Mission régionale d'autorité environnementale

**Avis délibéré de la mission régionale
d'autorité environnementale
Hauts-de-France
sur le projet de parc éolien
d'Alaincourt (02)**

n°MRAe 2019-3541

Figure 1: carte de présentation du projet extraite de l'étude d'impact (page 193)

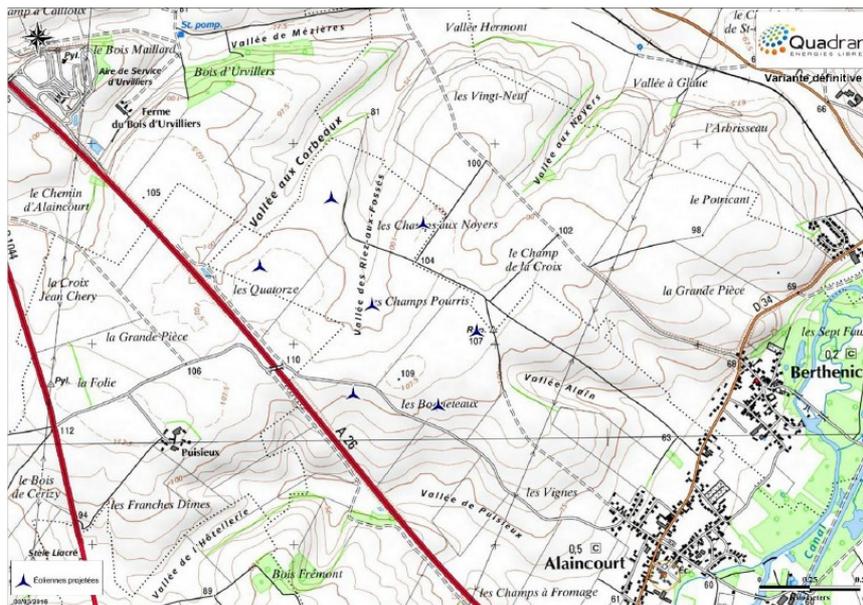
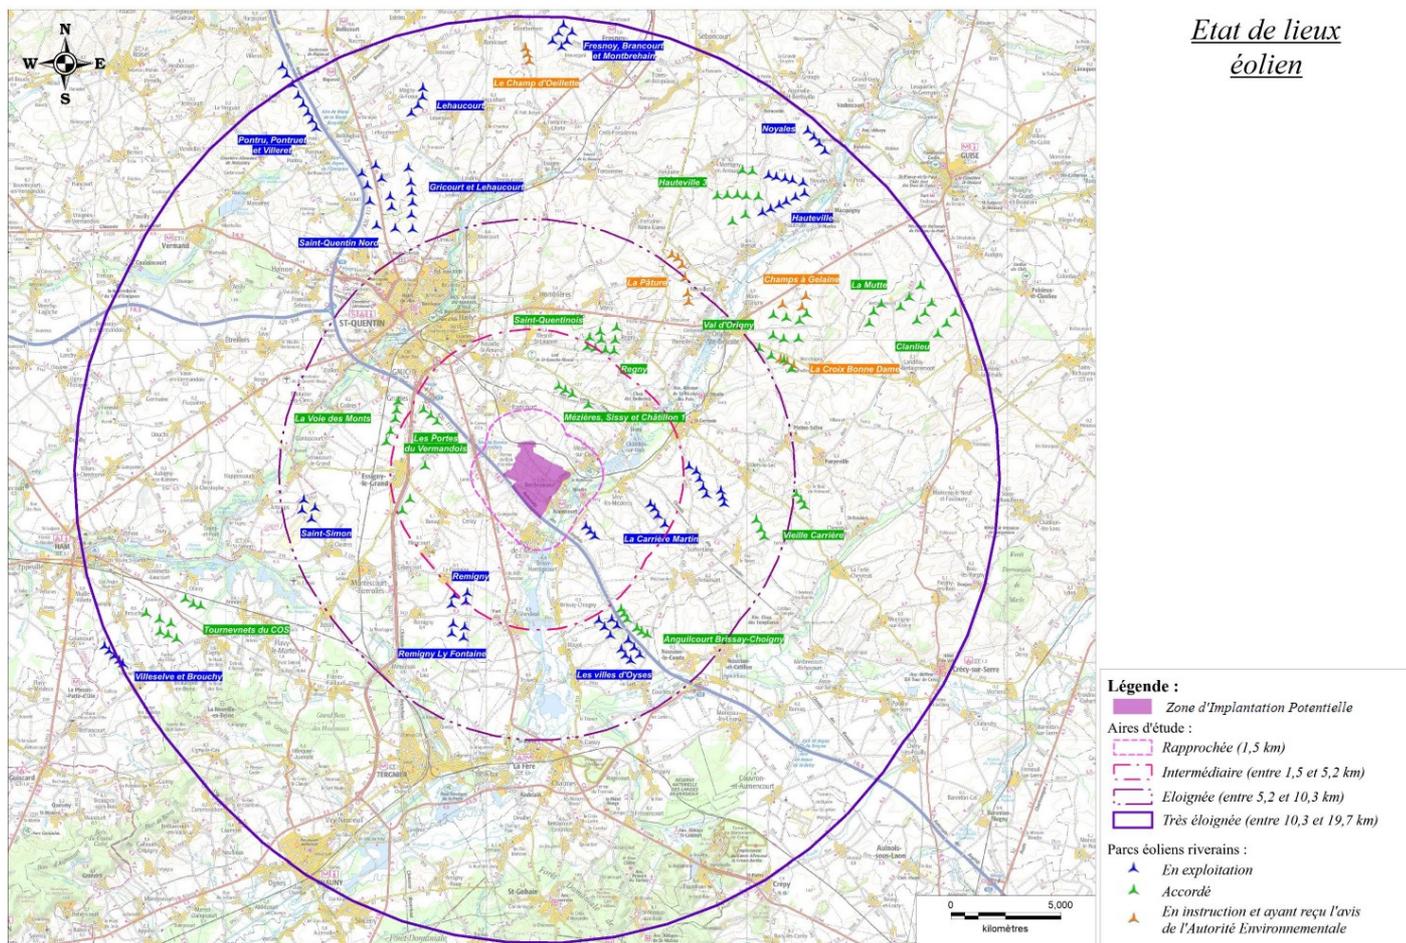
La qualité de l'étude d'impact mériterait d'être améliorée au niveau des photomontages en permettant de repérer les éoliennes du projet masquées naturellement par le paysage mais présentes dans les photomontages et en permettant de mieux identifier les monuments.

Le niveau de cumuls d'impacts sur le couloir de migration concerné par l'implantation du parc reste incertain et il conviendrait d'étudier un scénario permettant de l'éviter.
